OFICIO ELECTRÓNICO

ORD. N° : 880  
ANT. : PROYECTO DE DISEÑO DE PAVIMENTO PARTICIPATIVO DE LA CALLE SAIRE CABUR, ENTRE LOS ANDES Y CKAPNATUR Y DE LA CALLE EL LITIO, ENTRE HAALAR Y SAIRE CABUR, SAN PEDRO DE ATACAMA.  
MAT. : ENVÍA OBSERVACIONES A PROYECTO DE DISEÑO DE PAVIMENTO PARTICIPATIVO DE LA CALLE SAIRE CABUR, ENTRE LOS ANDES Y CKAPNATUR Y DE LA CALLE EL LITIO, ENTRE HAALAR Y SAIRE CABUR, SAN PEDRO DE ATACAMA.  
ADJ. :

Antofagasta, 25 marzo 2026

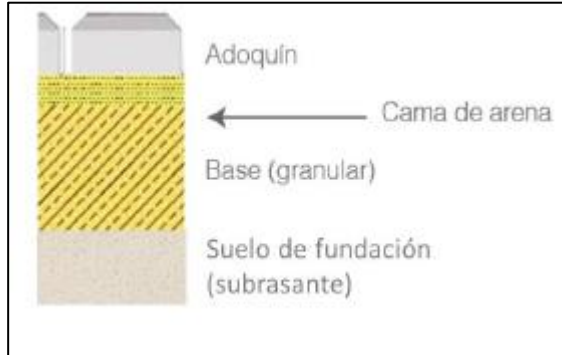
3.1. Incorporar verificación para periodos de retorno de 2 y 100 años.

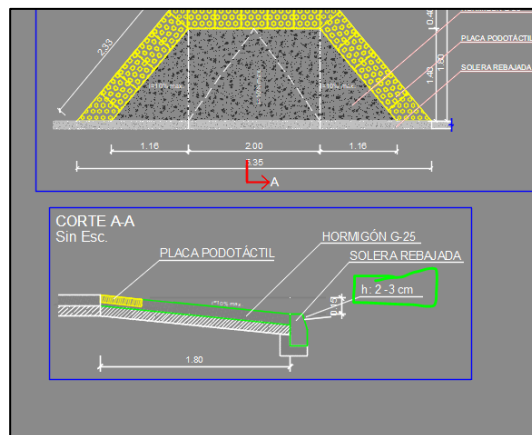
5.3.2. Garantizar accesibilidad universal.

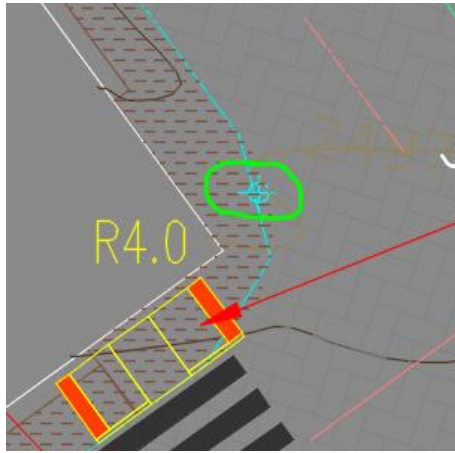
5.3.3. Plinto para dispositivo de rodado debe ser cero.

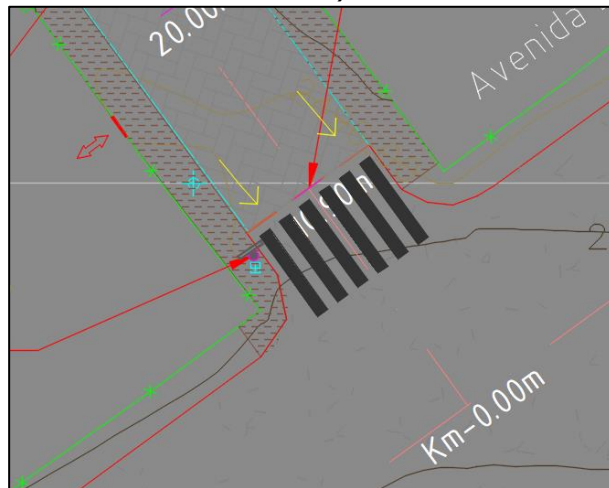
5.3.4. Simbología indica que poste se mantiene, mas aparentemente queda fuera de la acera además de que podría interrumpir la accesibilidad universal.

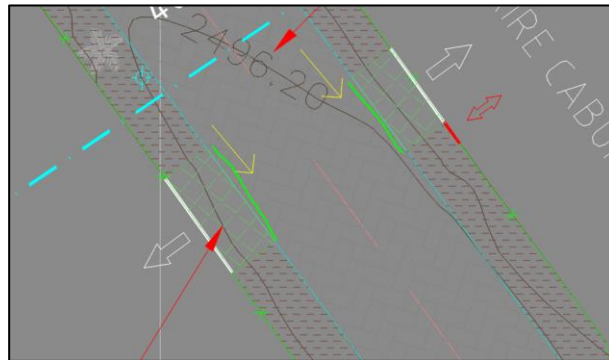
5.3.5. Justificar la no proyección de dispositivo de rodado, ya que interviene la acera. (intersección Saire Cabur – Av. Los Andes)

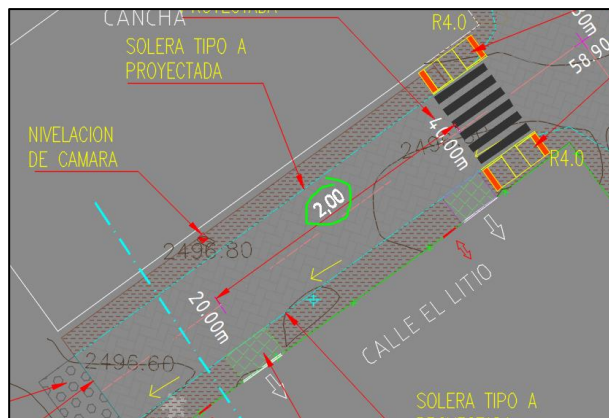
5.3.6. Indicar solera rebajada en simbología y planta.

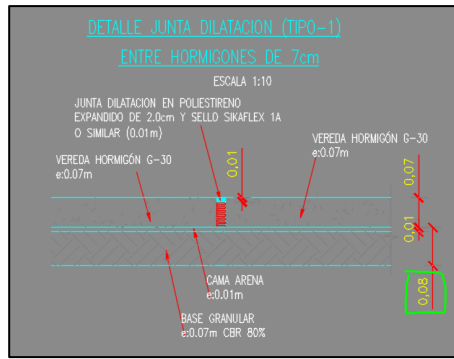
5.3.7. Aparentemente hay un error en la escala del dibujo, donde debiese marcar 20m, indica 2,0m.

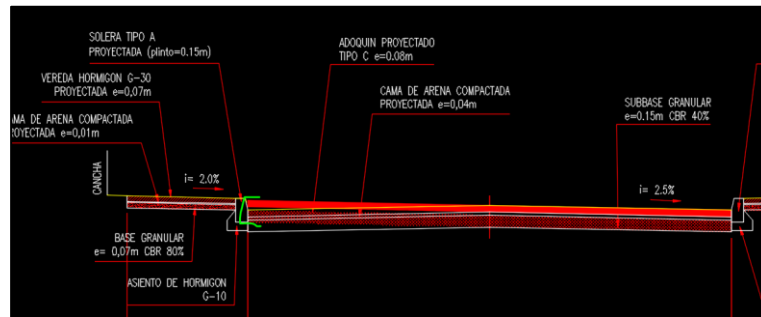
5.3.8. Corregir espesor base en detalles.

5.3.9. Corregir error en corte 1-1

## 5.4. Perfil Longitudinal

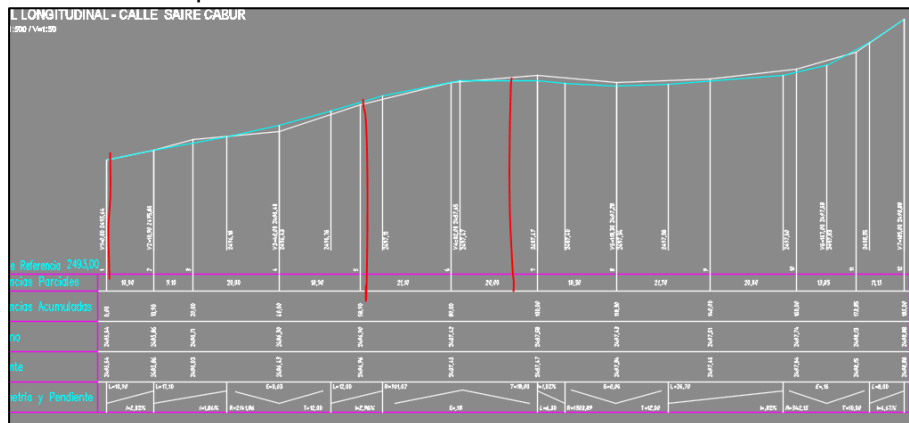
5.4.1. Presenta un perfil longitudinal mayor a la pavimentación proyectada.

5.4.2. Indicar claramente donde está el principio y final del tramo proyectado.

5.4.3. Para Calle Saire Cabur, indicar el encuentro con el eje de Calle El Litio. Lo mismo para Calle El Litio con respecto a Saire Cabur.

## 5.5. Perfil transversal

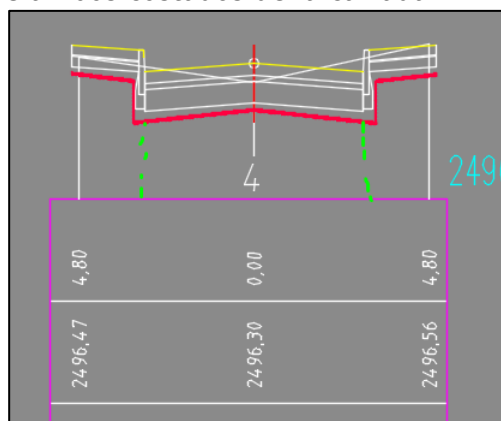
5.5.1. La relación H:V debe ser 10:1, corregir.

5.5.2. Incorporar el movimiento de tierra de cada perfil en el costado derecho de la grilla de datos. Además de un cuadro resumen con el movimiento de tierra total de todos los perfiles.

5.5.3. Agregar las cotas de ambos costados de la calzada.
